Parecer nº 181/IEF/URFBIO NOROESTE - NUREG/2026

PROCESSO Nº 2100.01.0008556/2026-39

PARECER ÚNICO

O objetivo deste parecer é avaliar requerimento (138878176) para intervenção com supressão de cobertura vegetal nativa em áreas de preservação permanente – APP 00,0284 ha, para a manutenção de barramento, em caráter emergencial, no empreendimento Fazenda Carrapato, localizado no município de Lagamar/MG.

Comparativo da planta topográfica e dos KML apresentados

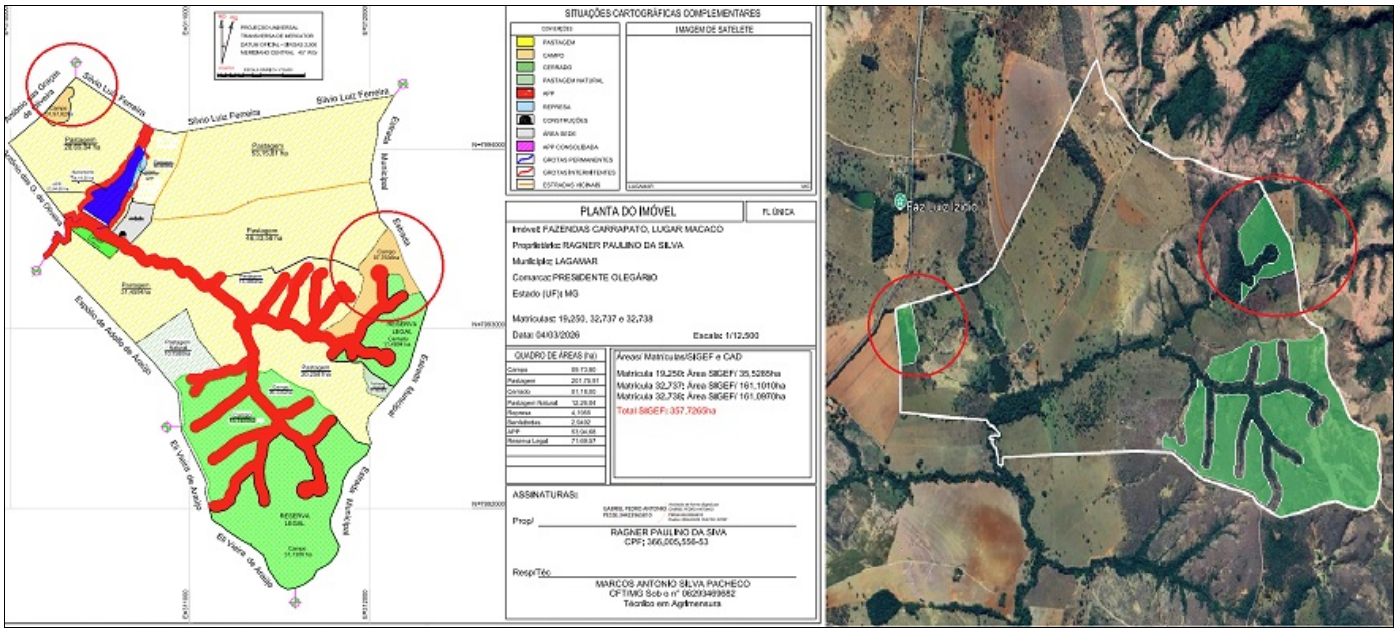
Por fim, ainda há a ausência e discordância documental da área de RL do empreendimento onde exista a divergência entre as áreas de RL apresentadas no mapa (134842822) e nos KML's protocolados (134842847).
